[xavier\\_daron@orange.fr](mailto:xavier_daron@orange.fr)**CH5****COMPTE RENDU DE REUNION DE CHANTIER N°5**

DU 21/03/2014

**"AMENAGEMENT D'UN EQUIPEMENT DE PROXIMITE"**  
**REHABILITATION & EXTENSION DE L'ANCIEN CASE DE RIVIERE DU MAT**

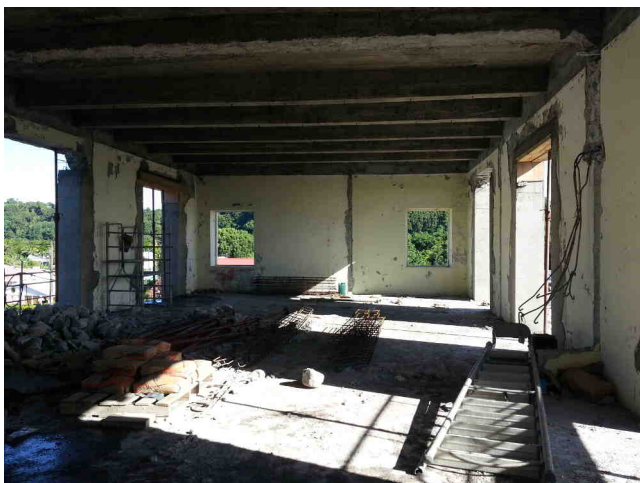
*VRD – étanchéité enterrée contre mur de l'école en mitoyen : l'entreprise de VRD trace le niveau fini du remblai pour l'entreprise d'étanchéité : RAPPEL*

*VRD – remblai constitué de très gros blocs (0-700) : la Moe demande à l'entreprise de VRD de confirmer que cela ne risque pas d'entraîner des mouvements de sol du parking après livraison ( finition stabilisé de scories).*
